電源開発株式会社  
大間原子力発電所

観測記録を用いたやや深発地震の検討について

平成16年8月  
原子力発電安全審査課

図-3.1 設計用応答スペクトル $S_2-D$ と想定地震の応答スペクトル

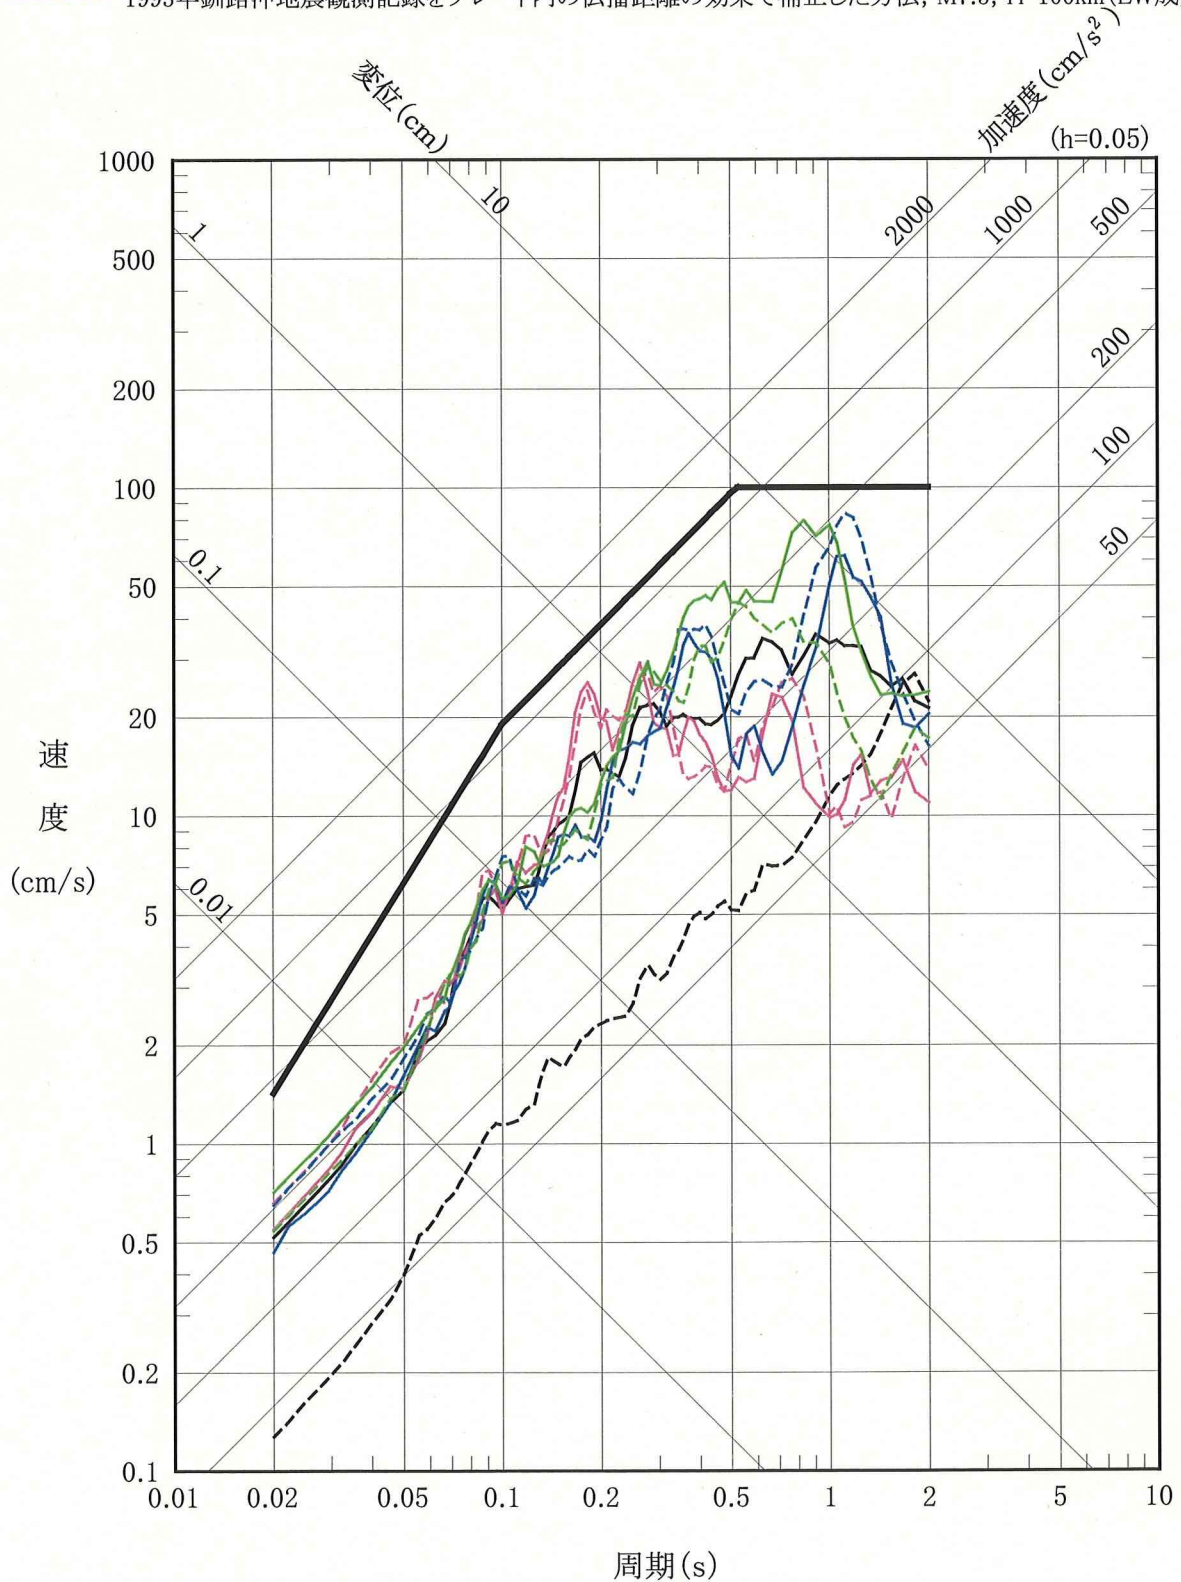
申請者は、敷地周辺に想定したやや深発地震について、応答スペクトルの距離減衰式に基づく方法、波形合成法、及び 1993 年釧路沖地震観測記録をプレート内を伝播する距離の効果で補正した方法により推定した応答スペクトルを包絡するようにスペクトル $S_2-D$ を設定している。

図-3.1 に設計用応答スペクトル $S_2-D$ 及び前述した想定地震の応答スペクトルを示す。

図-4.1(a) 二重深発地震面の下面に想定したやや深発地震の最大加速度と翠川・大竹式との比較  
(M7.5, H=100km, DE 型)

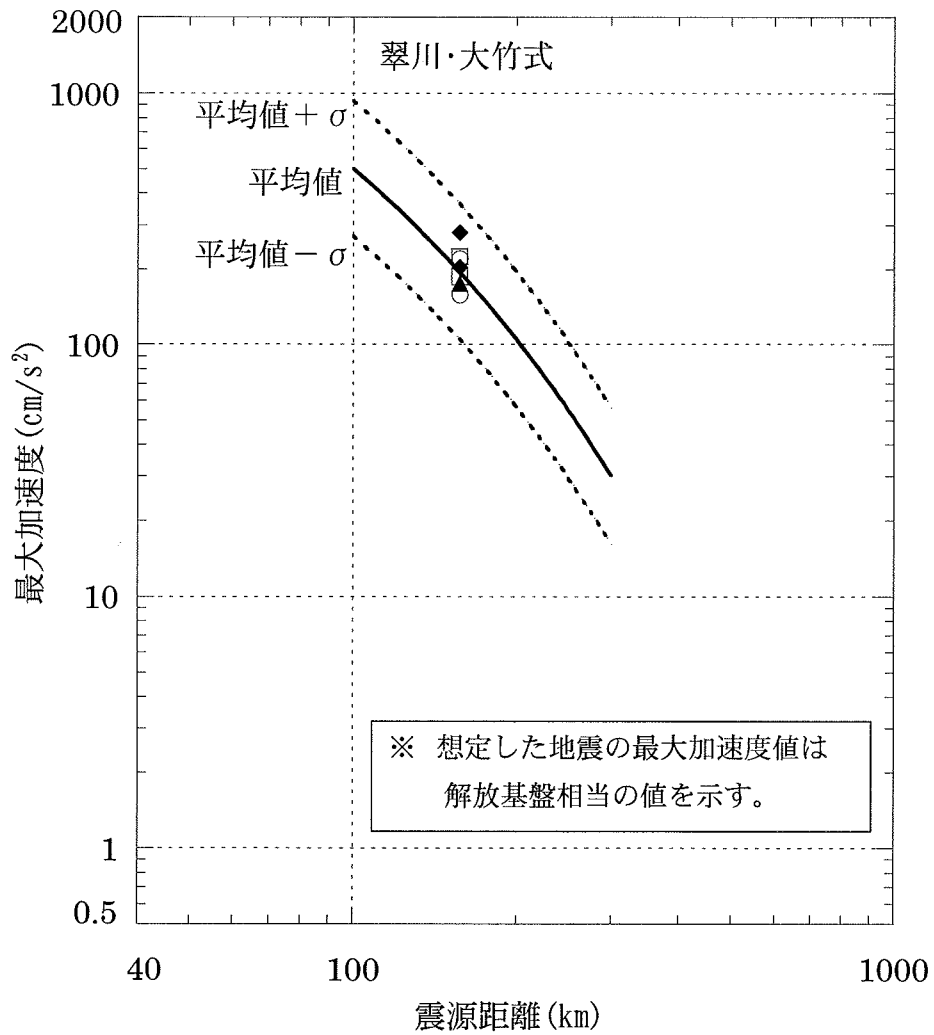
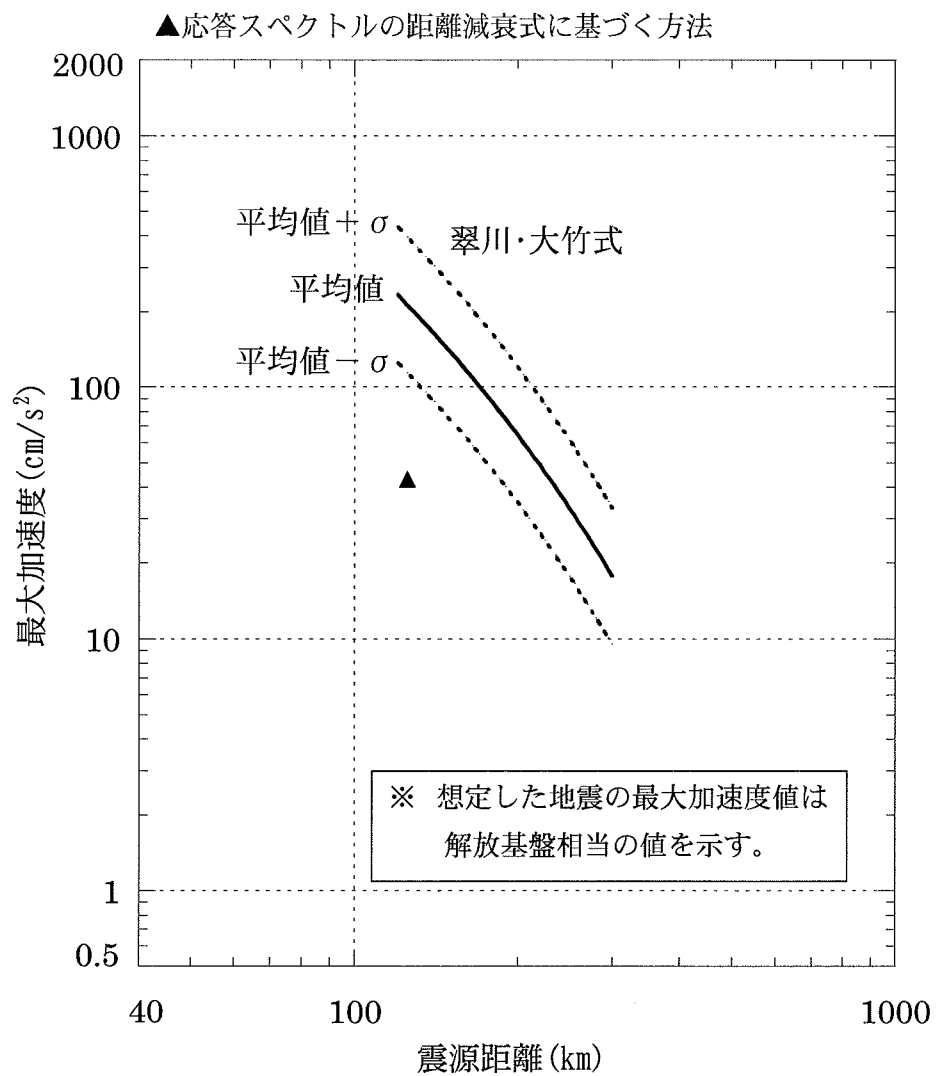
「1993 年釧路沖地震観測記録の特徴について」(意見聴取会資料「04-大間設C-20」)によると、北海道側の地震で大間地点からの震源距離が 200km 程度までの地震については翠川・大竹(2003)<sup>(14)</sup>の距離減衰式(以下、「翠川・大竹式」という。)が適用できるとしている。図-4.1 に前述の3つの方法により算定した想定地震による大間地点の最大加速度と翠川・大竹式とを比較して示す。同図に示すように、想定したDE型の地震の敷地での最大加速度は、翠川・大竹式のばらつきの範囲内にあるが、DC型の地震については翠川・大竹式よりも小さな値となっている。これは敷地周辺の観測記録の傾向と整合しており、地震波伝播経路の影響によるものと考えられることから、いずれの方法についても想定地震の敷地での最大加速度評価結果は妥当であると考えられる。

以上のことから、敷地周辺に想定したやや深発地震の地震動評価は妥当であると考えられ、これらを包絡して設定された設計用応答スペクトル $S_2-D$ は妥当なものであると考えられる。
